東京電力株式会社柏崎刈羽原子力発電所
原子炉設置変更許可申請（1号、2号、3号、4号、
5号、6号及び7号原子炉施設の変更）の概要につ
いて

平成21年11月
原子力安全・保安院

第2図 液体廃棄物処理系系統概要図比較（1号炉）

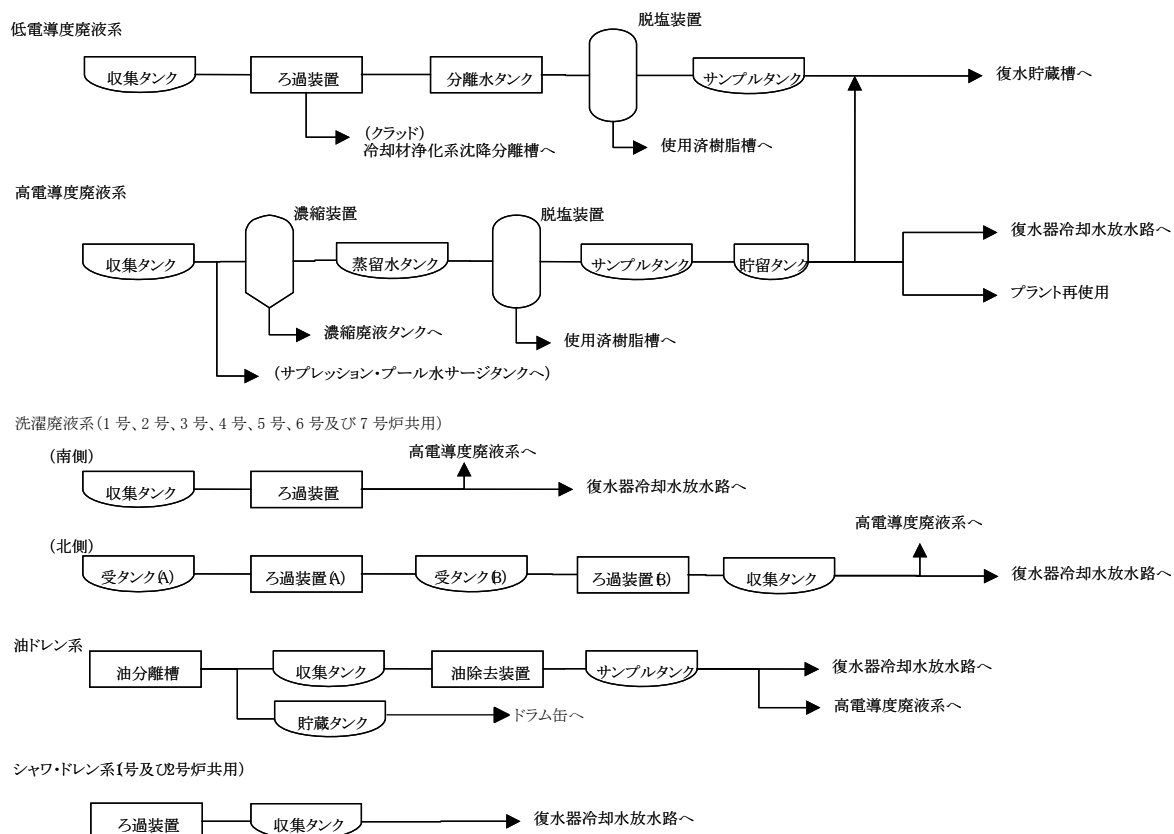
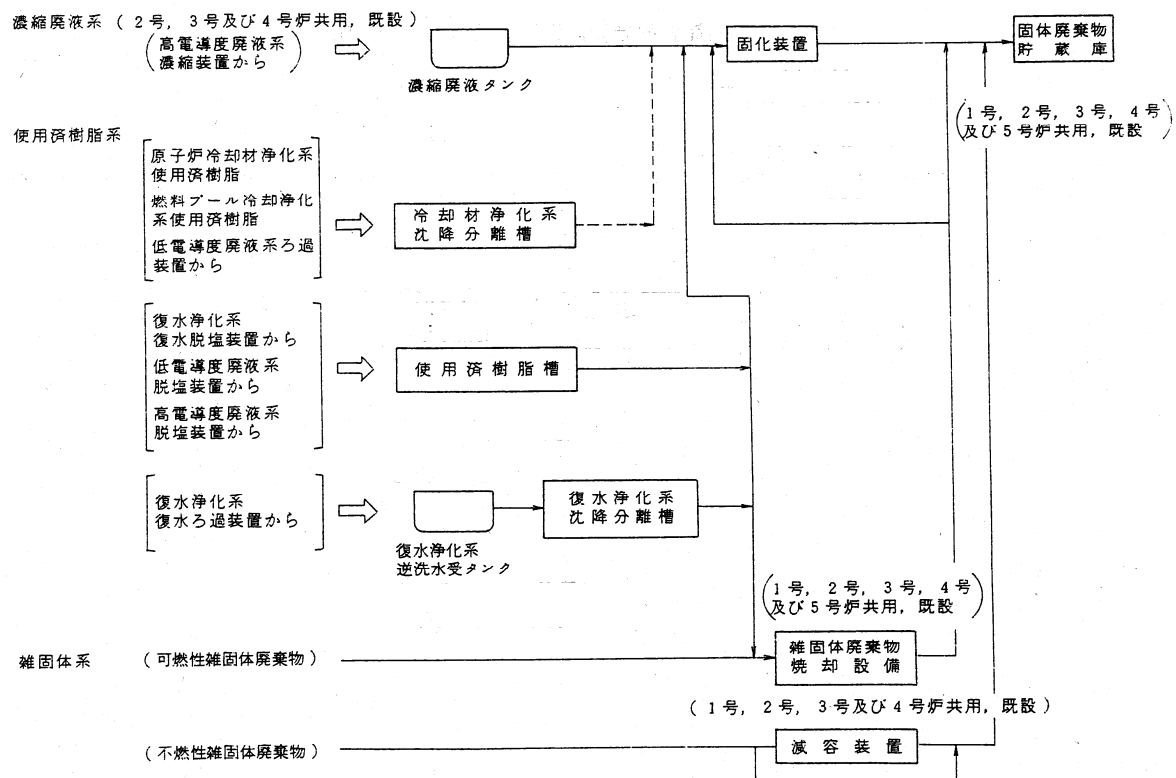
(1) 1号炉の低電導度廃液系のろ過機能としてのクラッド除去装置の廃止、及び既設のろ過装置への変更

従来、1号炉の低電導度廃液系においては、クラッド除去装置を用いて廃液中のクラッド除去を実施することとしていた。本系統には、補助設備として後段にろ過装置を設置しているが、ろ過装置のみで十分なクラッド除去性能が確保できることから、クラッド除去装置を廃止する。

なお、今後はクラッド除去をろ過装置で行うことから、クラッド除去装置に代わりろ過装置を記載することとする。

第2図に液体廃棄物処理系の系統概要図の比較を示す。

第3図 固体廃棄物処理系系統概要図比較 (2号炉の例)

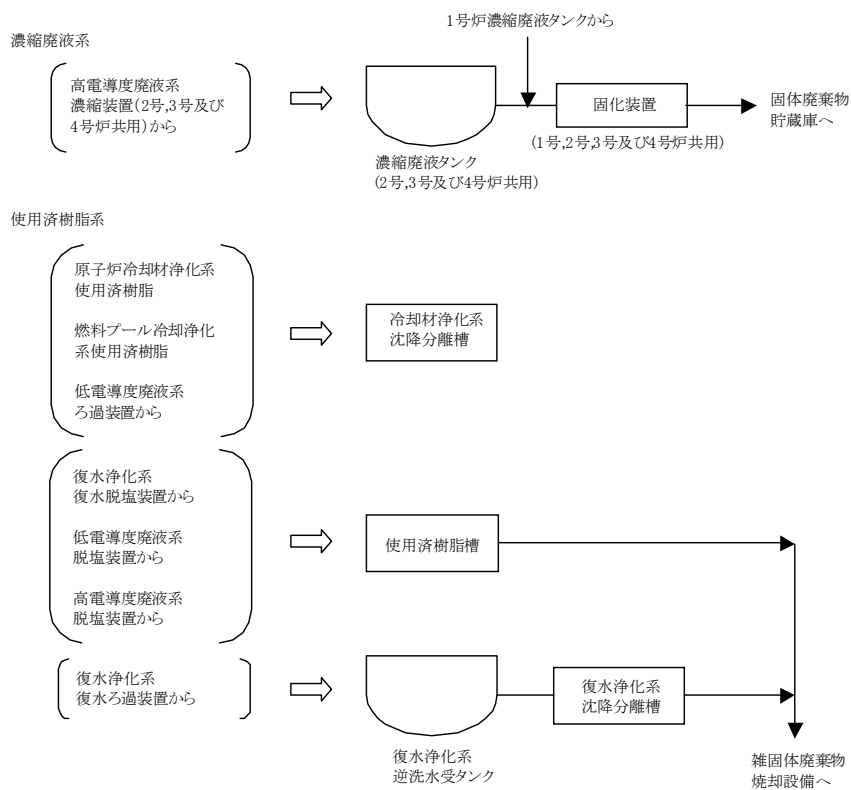
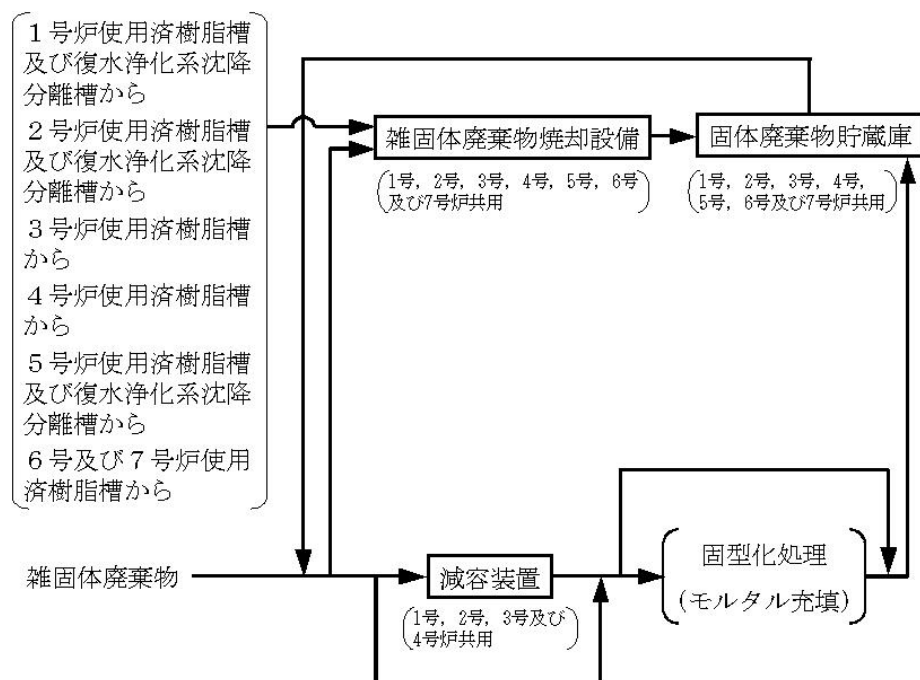
(2) 1号、2号、3号、4号、5号、6号及び7号炉の固体廃棄物処理系の固化装置の変更

これらの固化体については、日本原燃株式会社六ヶ所低レベル放射性廃棄物埋設センターに埋設することを計画していたが、埋設センター側ではセメントで固化した固化体以外の受入が困難になってきているため、固化装置の固化方式をプラスチックからセメントに変更する。

また、現状、現行の埋設センターでは、b. の廃棄物は放射能濃度が高く受入ができない状況にあること、c. の廃棄物は雑固体系の雑固体廃棄物焼却設備での焼却処理が一般的であり、柏崎刈羽原子力発電所の焼却設備は、使用済樹脂の発生量、現行貯蔵量に対して十分な処理容量を保有していること、d. の廃棄物は、焼却灰の発生量、現行貯蔵保管量に対して十分な容量の保管庫を有していることから、b.、c. 及びd. については、固化処理は実施しないこととする。

みとなること、及び、1号、2号、3号及び4号炉の各号炉から発生する濃縮廃液の発生量は少なく、1基の固化装置で十分に各号炉から発生する濃縮廃液の固化を実施することができることから、1号炉の固化装置を廃止し、2号、3号及び4号炉共用の固化装置を1号、2号、3号及び4号炉共用とする。

第3図に固体廃棄物処理系系統概要図の比較を示す。

第6図 固型化处理エリアの概要図

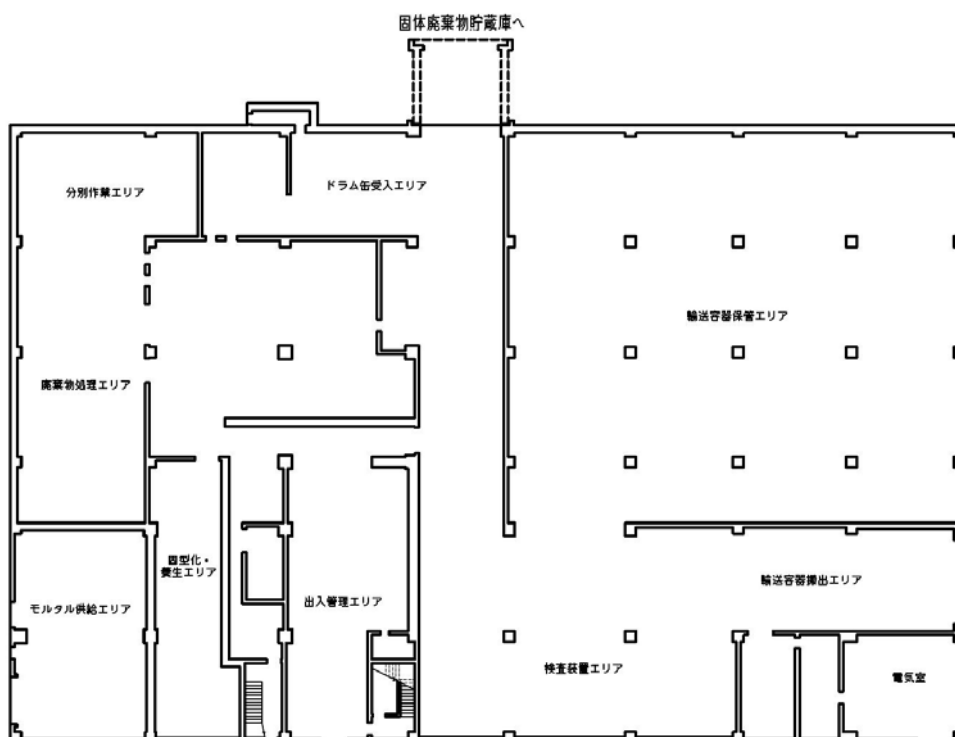
柏崎刈羽原子力発電所で発生する固体廃棄物のうち、不燃性雑固体廃棄物の処理については、現状は圧縮可能なものは圧縮減容し、ドラム缶等に詰めて固体廃棄物貯蔵庫に貯蔵保管している。日本原燃株式会社六ヶ所低レベル放射性廃棄物埋設センターに埋設するため、これに加え固型化材（モルタル）を充填してドラム缶内に固型化する処理を採用する。

また、モルタルを充填するに当たり、必要に応じて雑固体廃棄物の分別、切断、圧縮の前処理が必要となる。

これら一連の固型化处理作業を行うために、固体廃棄物処理建屋（1号、2号、3号、4号、5号、6号及び7号共用）を固体廃棄物貯蔵庫の南東側に新たに設置する。

雑固体廃棄物処理系の系統概要図を第4図に、固体廃棄物処理建屋の位置を第5図に、固型化处理エリアの概要図を第6図に示す。
